PREVOST

BULLETIN DE GARANTIE

BG14-45B

DATE :	OCTOBRE 2014	SECTION : 06 - Électricité
EXPIRATION:	OCTOBRE 2016	
SUJET :	Enlèvement du relais "ACM" R49

Figure 3 : Véhicules de la série H

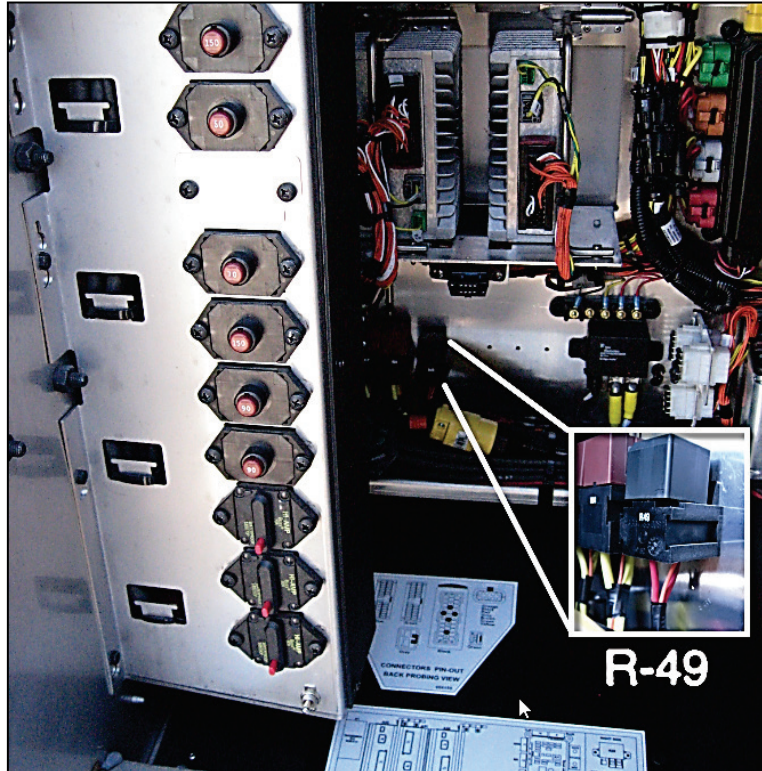
Sur les véhicules de la série H, le relais est situé dans la zone inférieure gauche du mur du fond. (Fig. 3)

Figure 4 : Véhicules de la série X

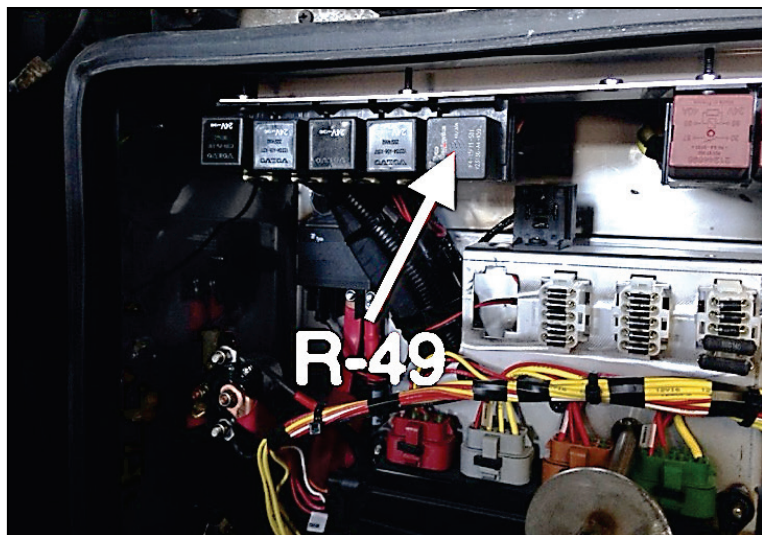
Sur les véhicules de la série X, enlever le couvercle vertical au-dessus du compartiment des batteries.

Le relais est situé dans le coin supérieur gauche. (Fig. 4)

Figure 5: Tube thermo-rétrécissable. Série X

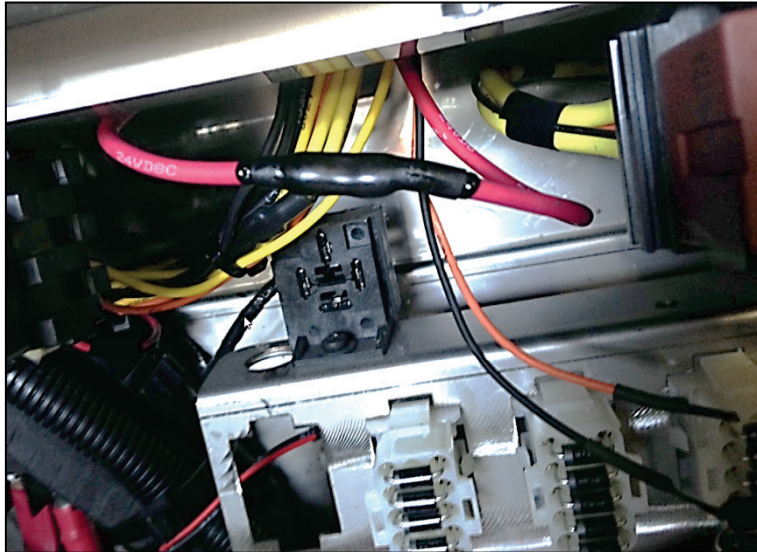
Déconnecter les fils, retirer le relais et la base de relais.

Glisser un tube de gaine thermo rétrécissable # 560784 de 2 po. (25mm) par-dessus un des fils **24VD8**.

Connecter les fils **24VD8** et **24VD8C** avec des connecteurs en about.#562230.

Sertir et étamer la connexion.

Glisser le tube de gaine thermo rétrécissable par-dessus la connexion et chauffer pour sceller la connexion. (Fig. 5)

Protéger les fils de calibre inférieur 425 et 00B avec des longueurs de 2 po. (25mm) de tube thermo-rétrécissable #561918 (Fig. 5).

Figure 6 : Décalque 068891

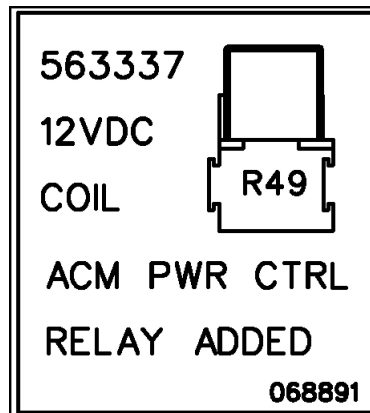
Enlever le décalque "ACM PWR RELAY ADDED" Sur le décalque principal du compartiment électrique.
